## 改善箇所説明図

### 基準不適合発生箇所

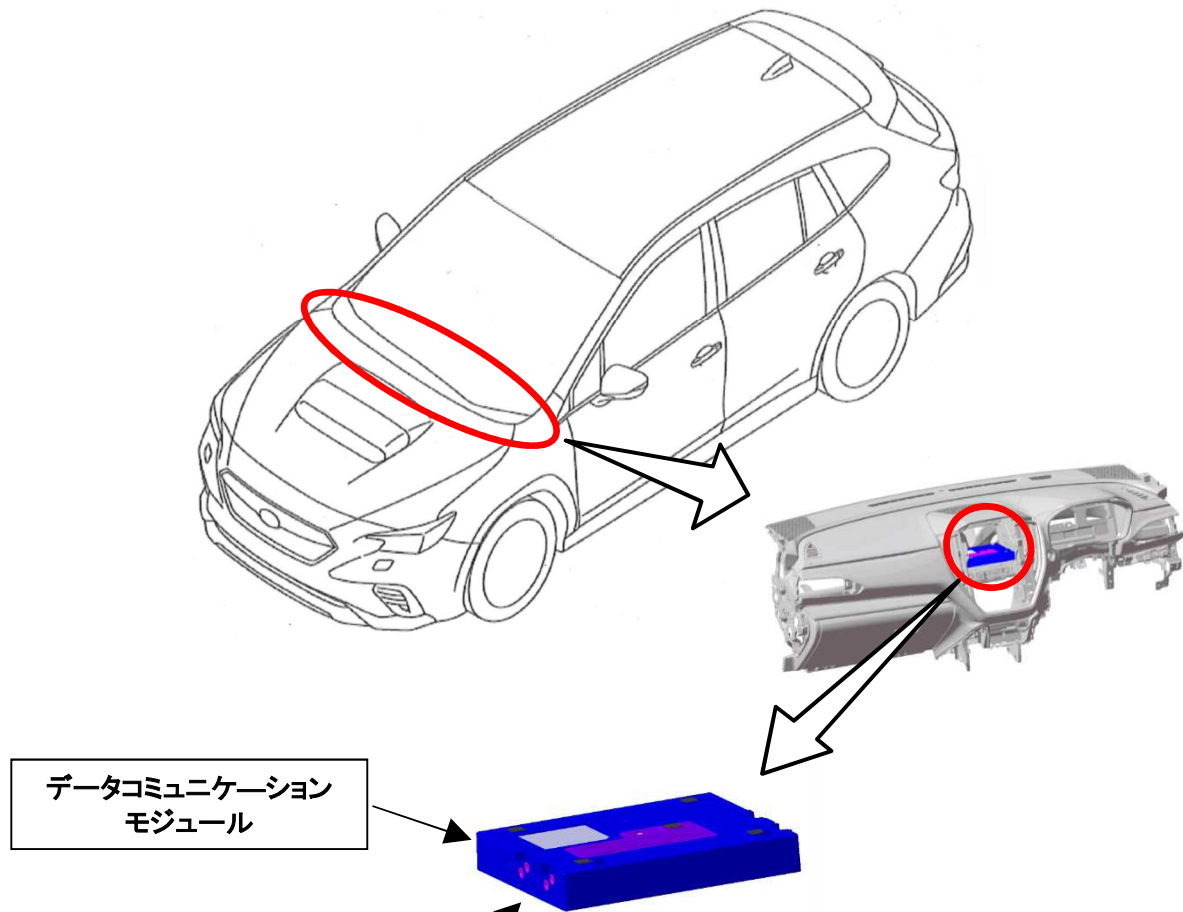
テレマティクスシステムの構成部品であるデータコミュニケーションモジュールにおいて、制御プログラムが不適切なため、車両製造後から一定期間経過後、通信機能が停止するものである。そのため、保安基準第43条の8（事故自動緊急通報装置の基準）に適合しない。

全車両、データコミュニケーションモジュールの制御プログラムを対策プログラムに書き換える。

打刻車台番号6桁数字の語尾『下』に黄色ペイントを塗布する。
